**SOLICITATION AMENDMENT  
MODIFICATION DE L'INVITATION**

<b>Title - Sujet</b> SJAM Niches pour projecteurs	
<b>Solicitation No. - N° de l'invitation</b> EP757-221971/A	<b>Amendment No. - N° modif.</b> 002
<b>Client Reference No. - N° de référence du client</b> 20221971	<b>Date</b> 2022-09-23
<b>GETS Reference No. - N° de référence de SEAG</b> PW-\$PPS-028-28805	
<b>File No. - N° de dossier</b> 028pps.EP757-221971	<b>CCC No./N° CCC - FMS No./N° VME</b>
<b>Solicitation Closes - L'invitation prend fin</b> <b>at - à 02:00 PM</b> Eastern Daylight Saving Time EDT <b>on - le 2022-09-29</b> Heure Avancée de l'Est HAE	
<b>F.O.B. - F.A.B.</b>	
<b>Plant-Usine:</b> <input type="checkbox"/> <b>Destination:</b> <input checked="" type="checkbox"/> <b>Other-Autre:</b> <input type="checkbox"/>	
<b>Address Enquiries to: - Adresser toutes questions à:</b> Stirling, Mike	<b>Buyer Id - Id de l'acheteur</b> 028pps
<b>Telephone No. - N° de téléphone</b> (873) 354-0010 ( )	<b>FAX No. - N° de FAX</b> ( ) -

**La modification à l'invitation 002 doit inclure l'addenda no 1 ci-joint aux dessins et spécifications.**

5 TYPICAL - SOUTH SHELF SECTION DETAIL  
A101 1:10

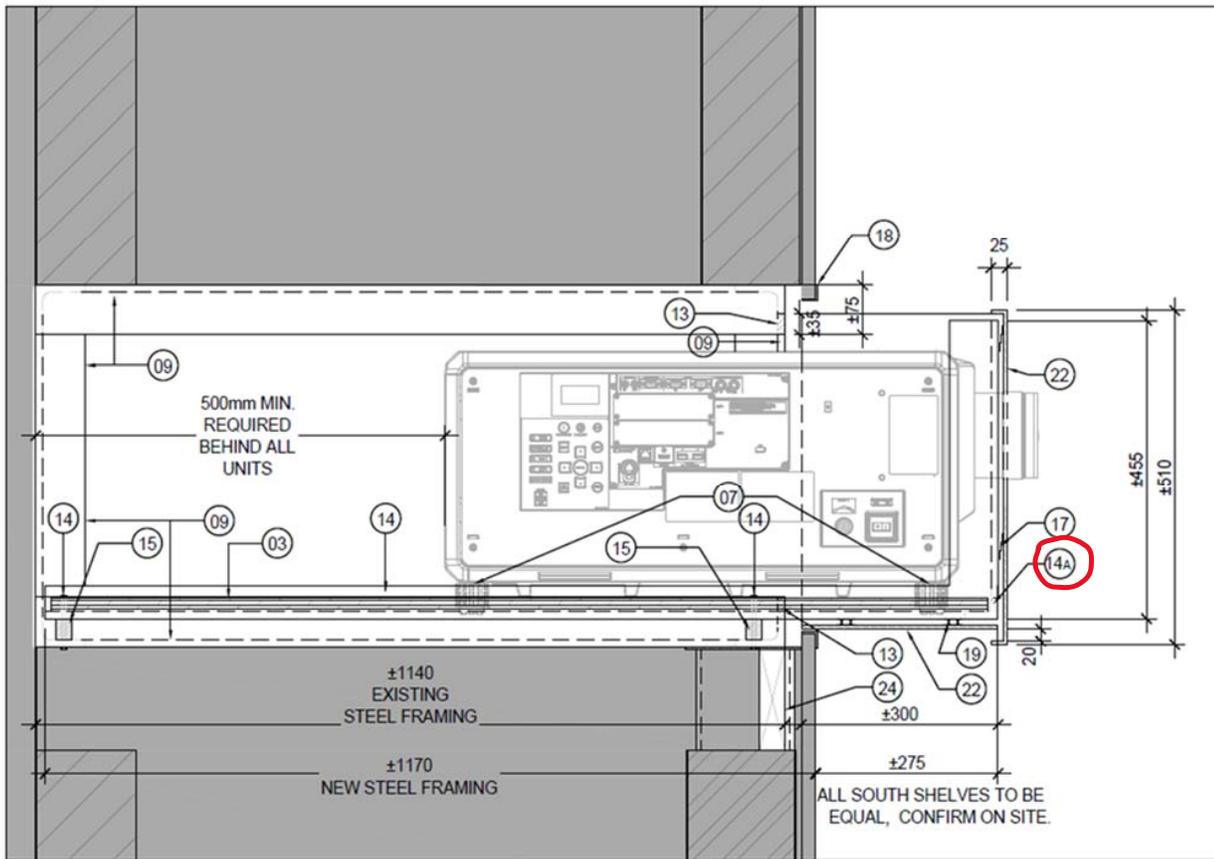
### **2. Dessin 5/A101 – PLAN CLÉ, ÉLÉVATIONS ET DÉTAILS DU MUR SUD**

- .1 SUPPRIMER une (1) occurrence de la note 14 et AJOUTER une nouvelle note de dessin 14A au détail de la section. Voir le balisage ci-joint ci-dessous.
